Betreft wijziging op vergunning 17957 d.d. 18 oktober 2017.

Zaak 71819

Locatie compensatie.

Figuur 3 - Verbreden sloot met 1 meter naar een nieuwe breedte van 3.5 m – op de waterlijn- over een lengte van 60 meter. Is 60m² compensatie.

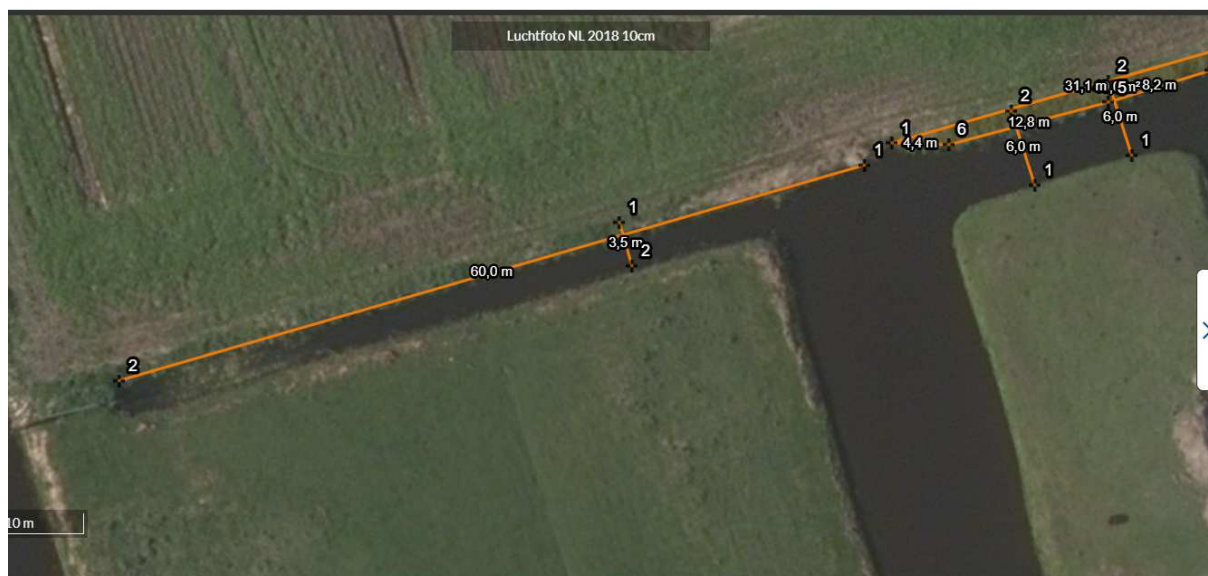
Totaal compensatie is 100m². Er is 99m² nodig dus voldoet.
